筑安集团大厦

方案设计

筑安集团大厦(工规变更)总平面规划及建筑设计方案评审会

福建筑安投资集团有限公司筑安集团大厦(工规变更)总
平面规划及建筑设计方案评审会专家组意见

2#楼平立剖面图
技术图纸 | TECHNICAL DRAWING

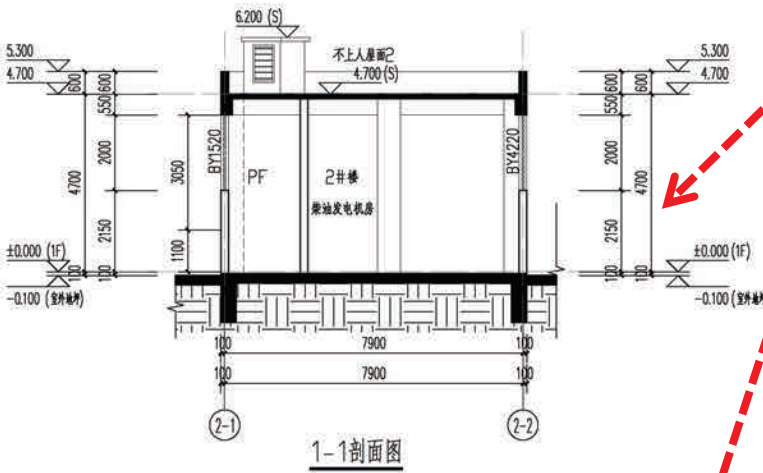
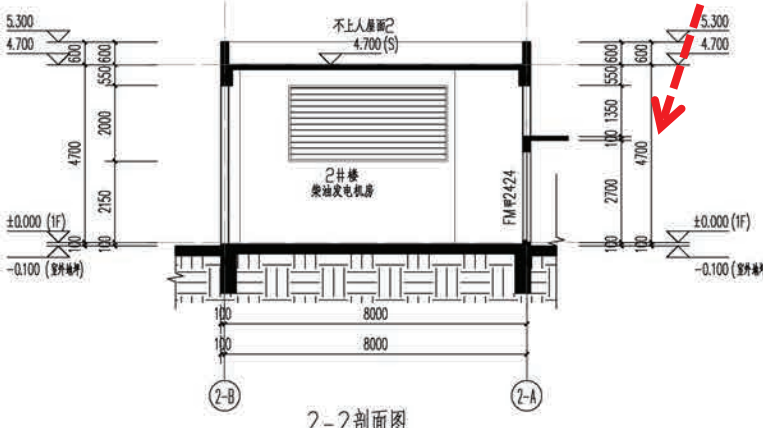
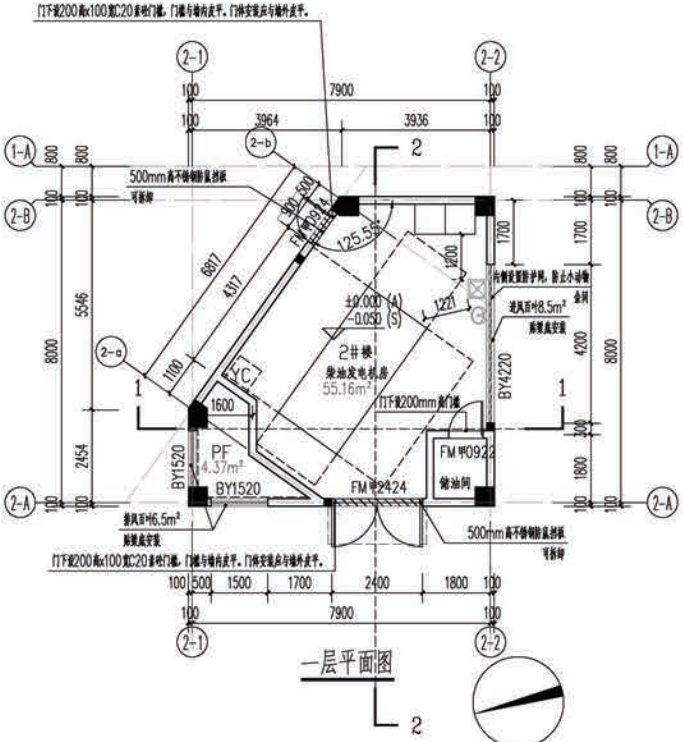
2#楼层高由原来5.4米改为4.7米

新增2#楼立面图

一层平面图 1:100

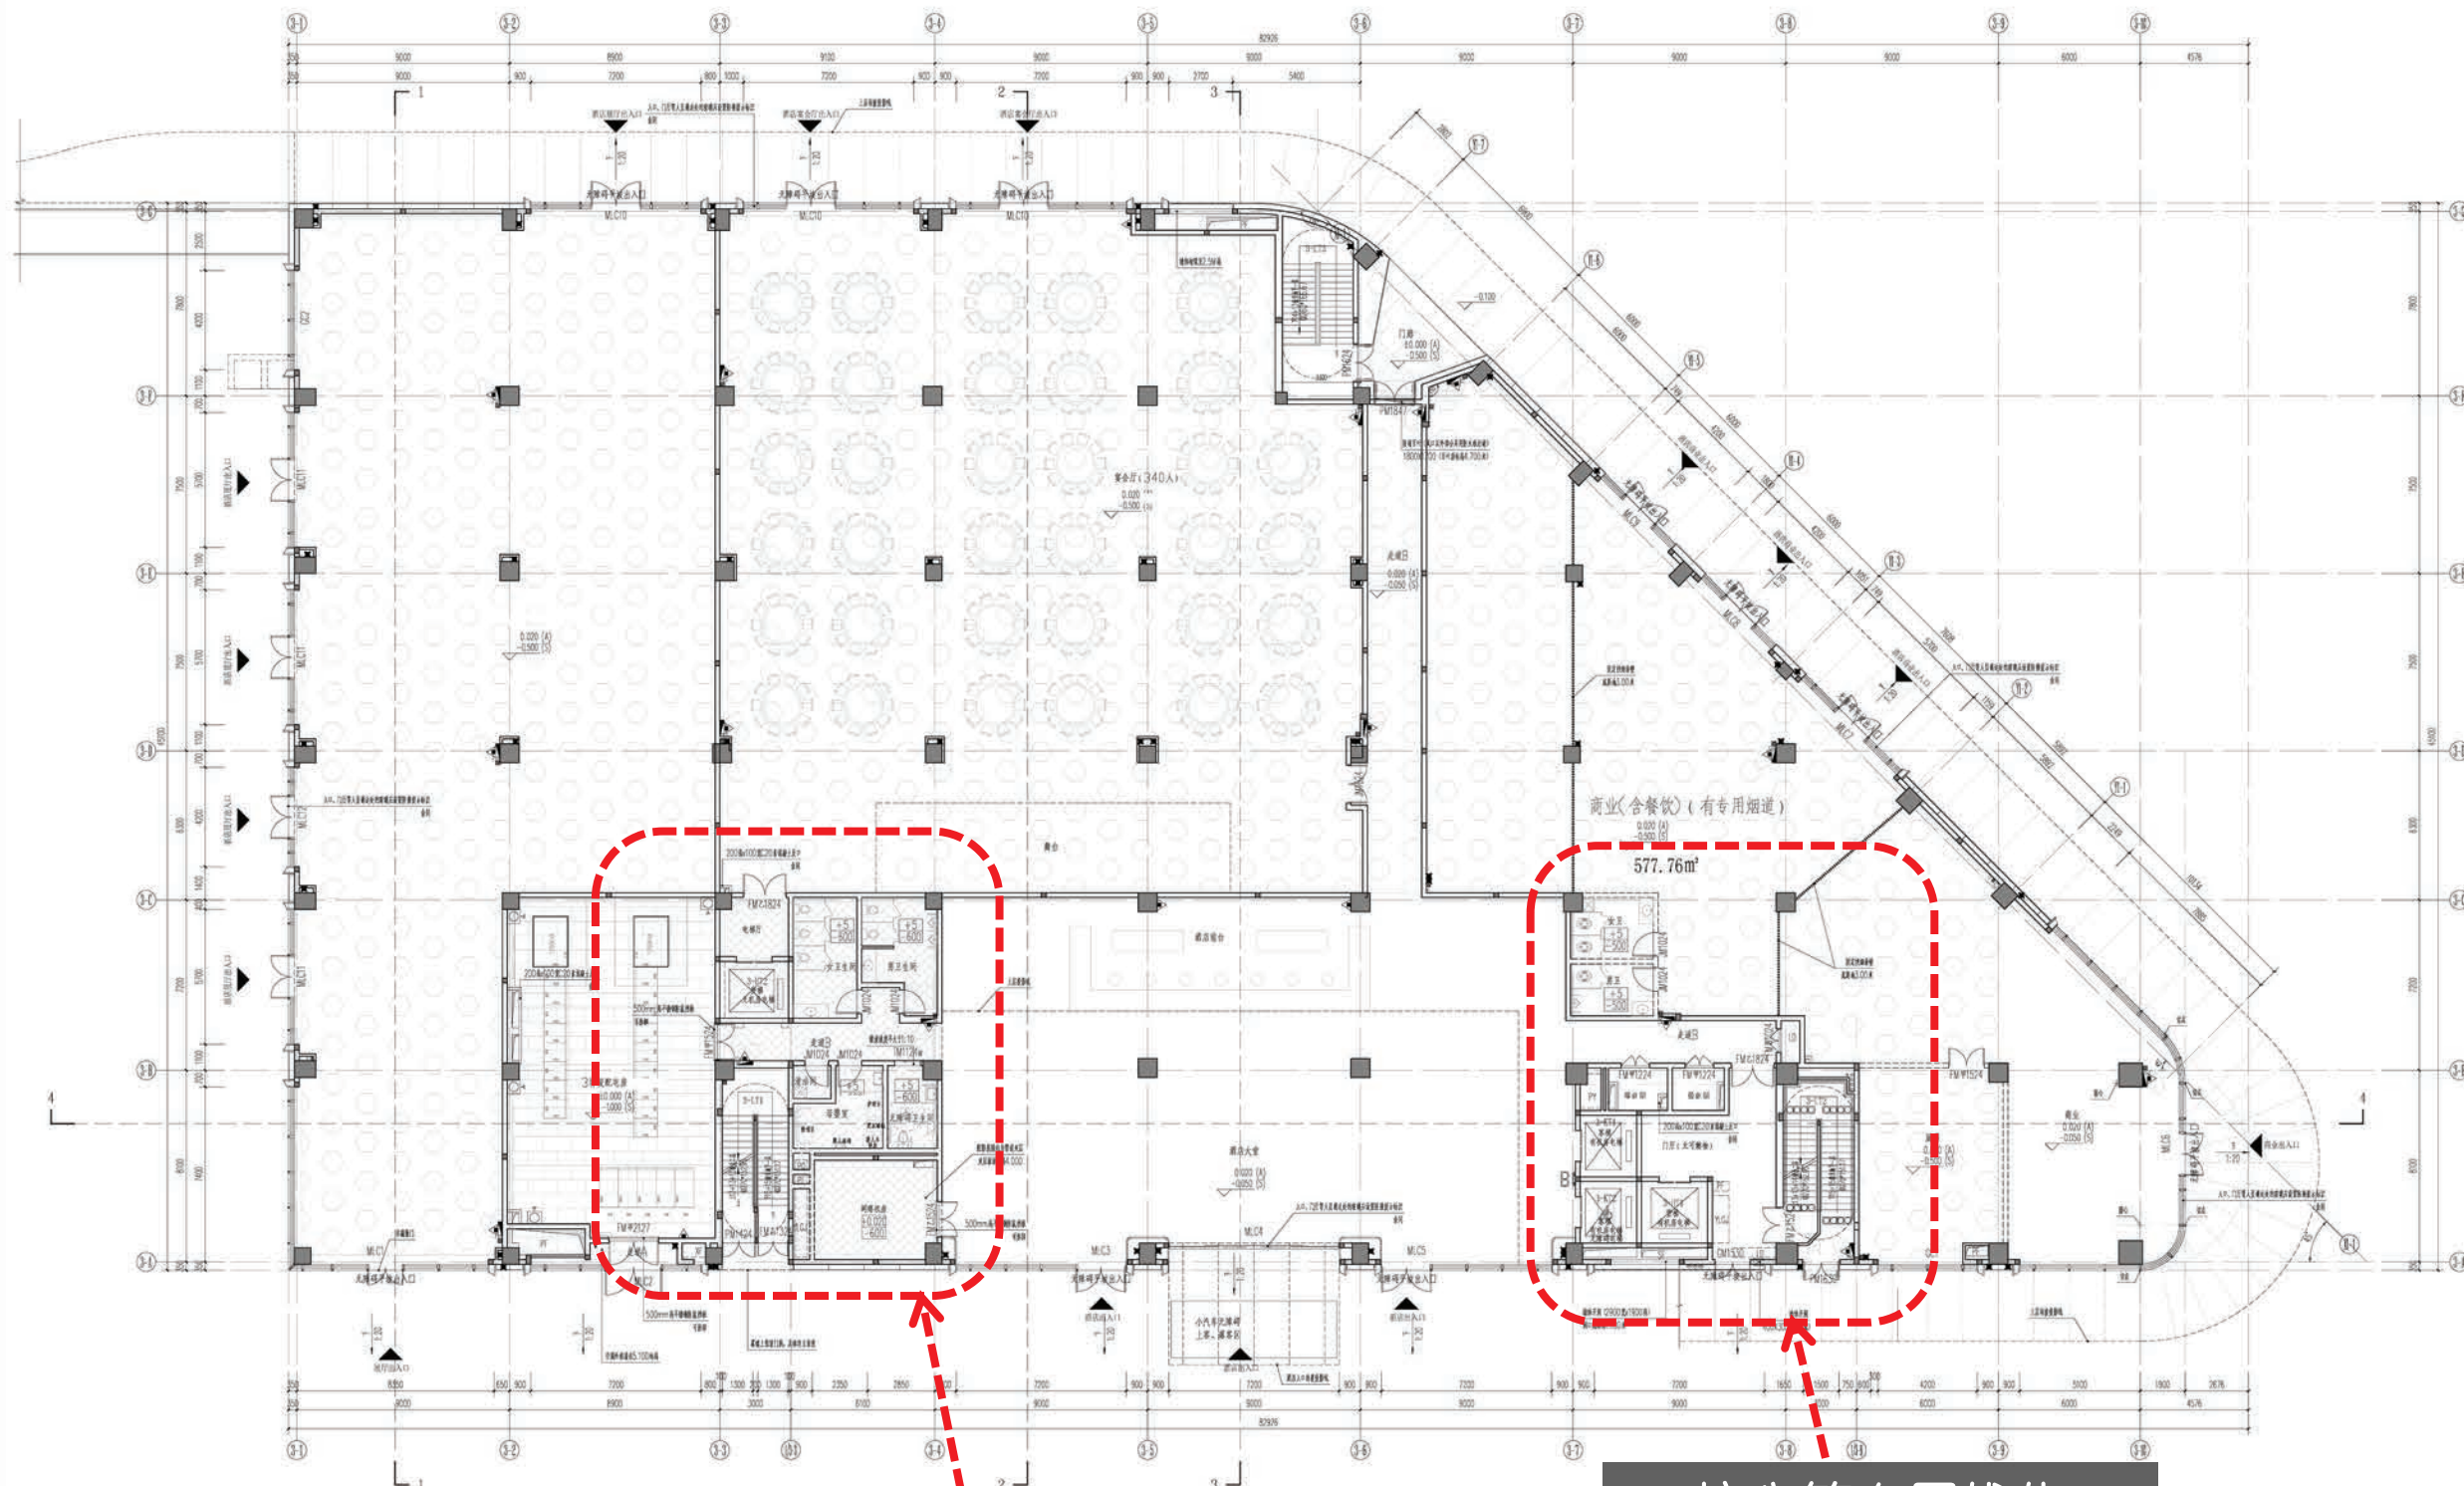
核心筒布局优化

增加后勤电梯，卫生间布局调整，增加网络机房

二层平面图 1:100

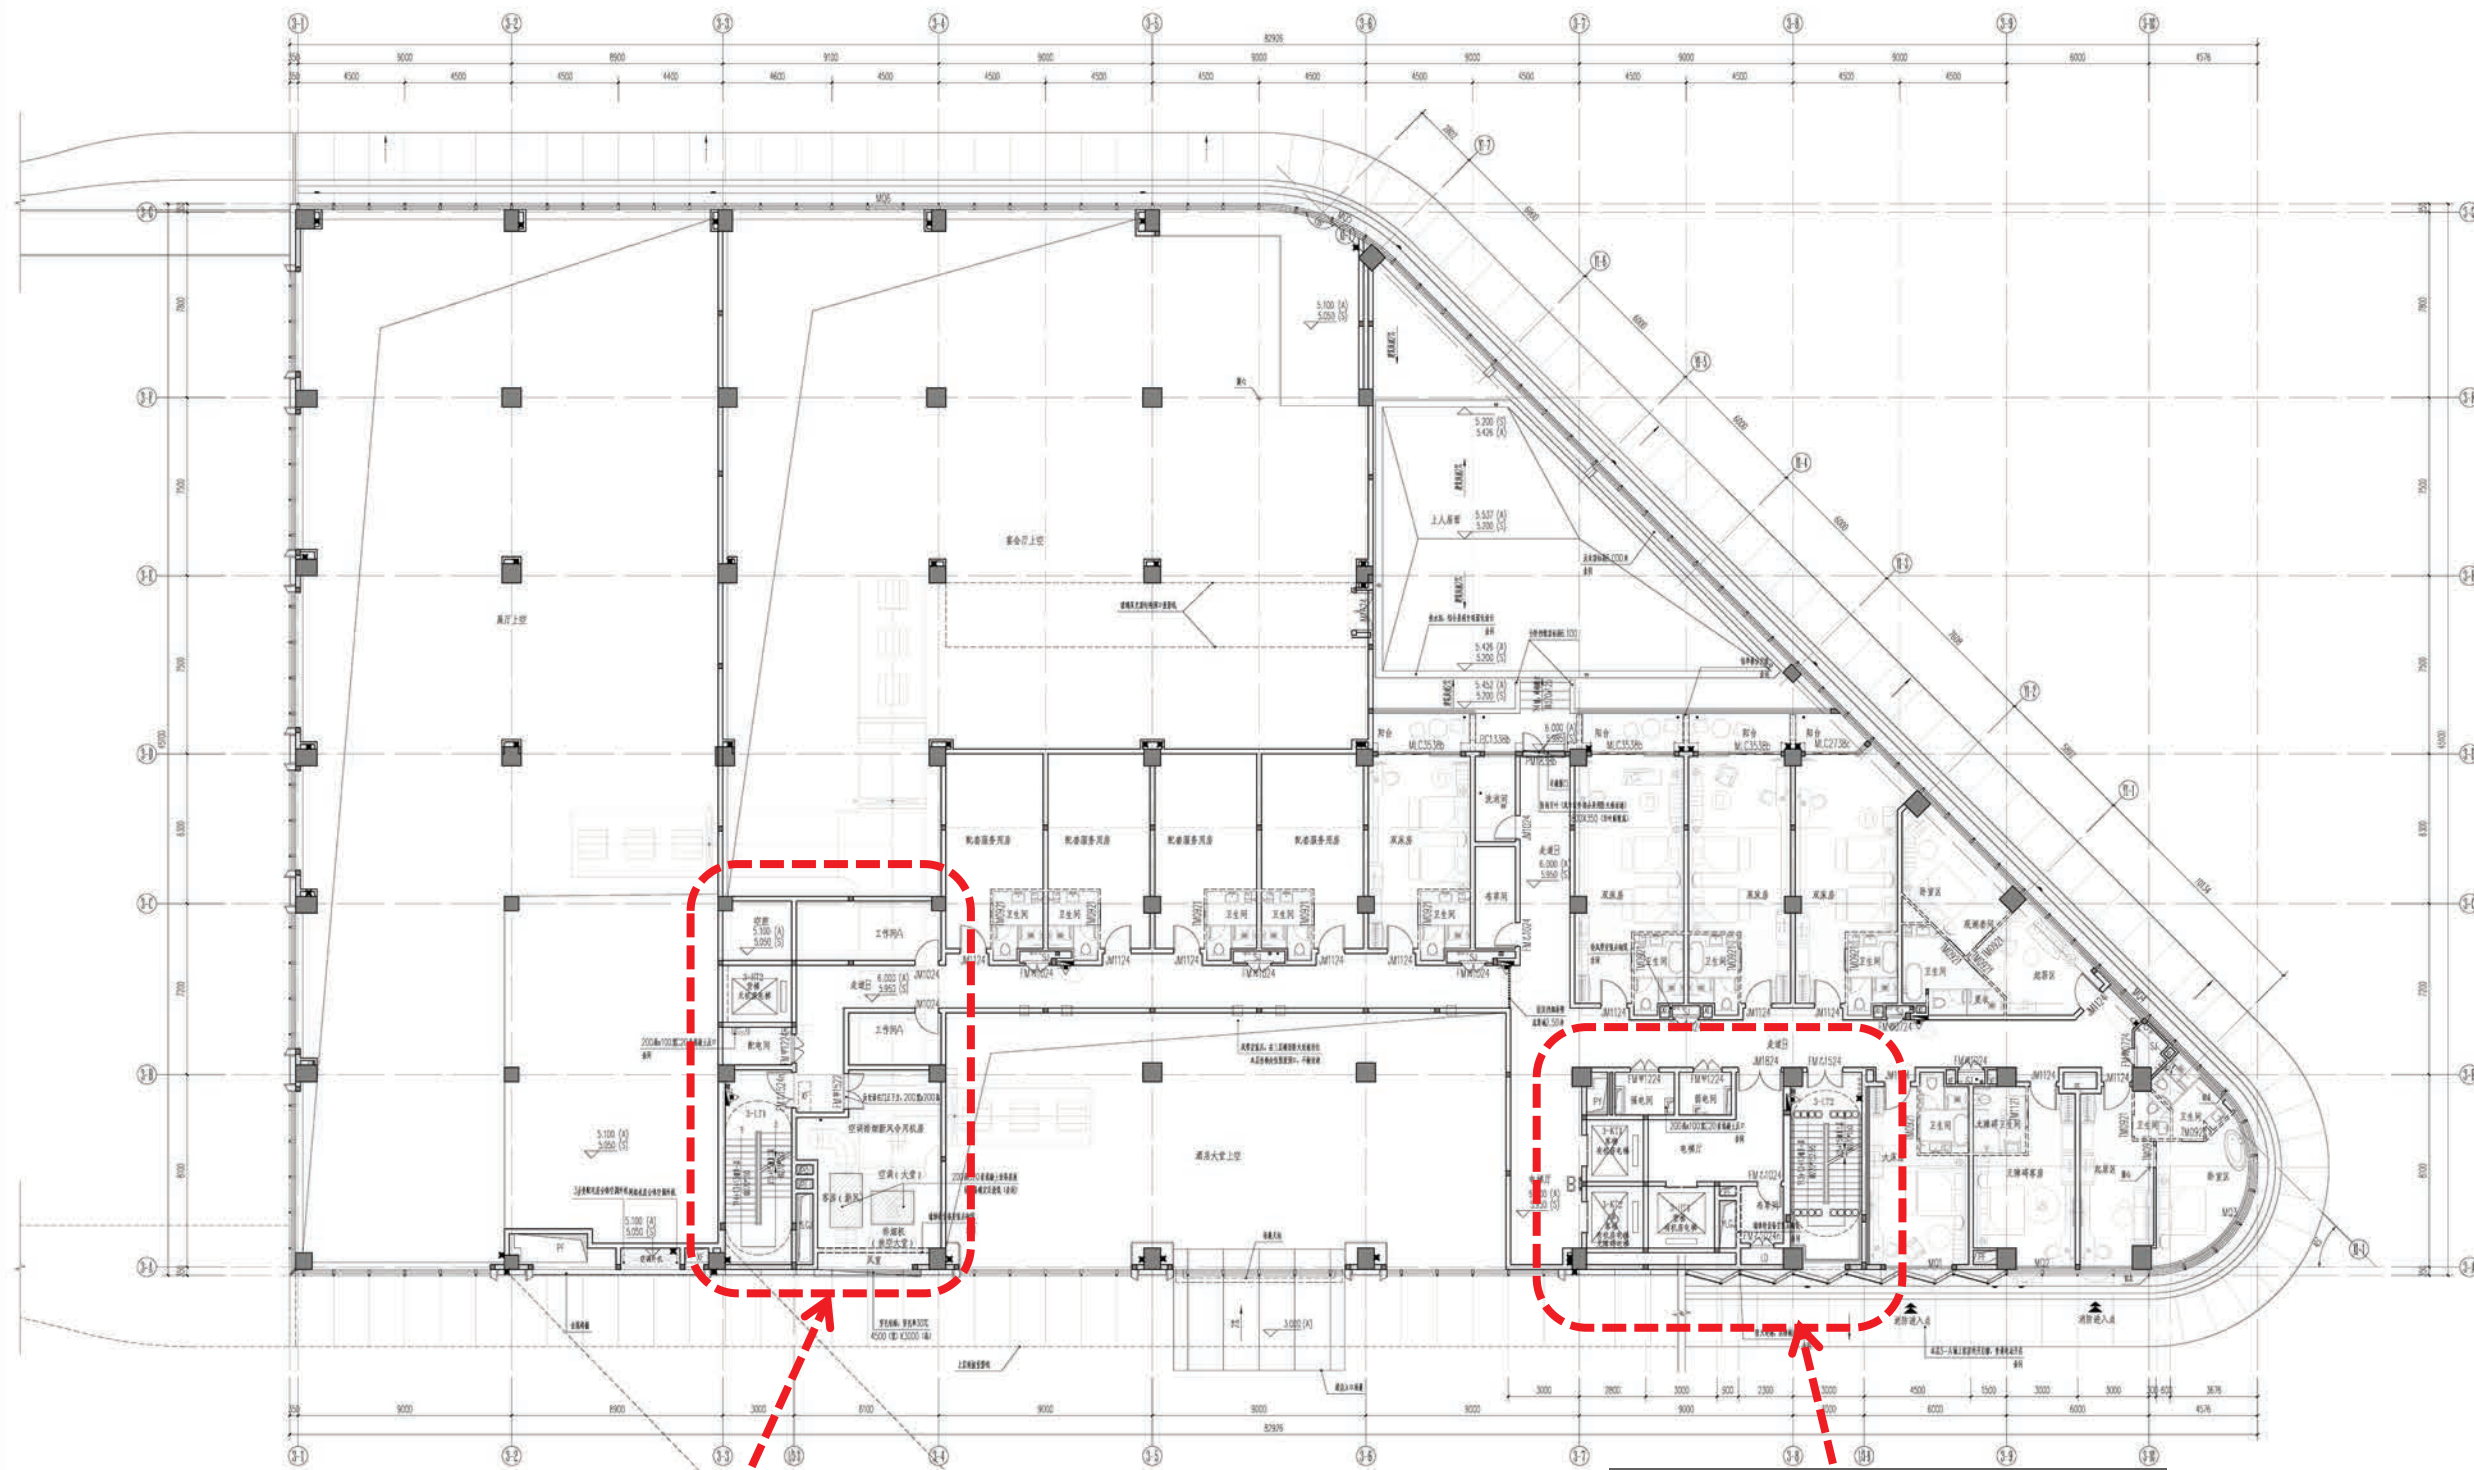
设备用房布局优化
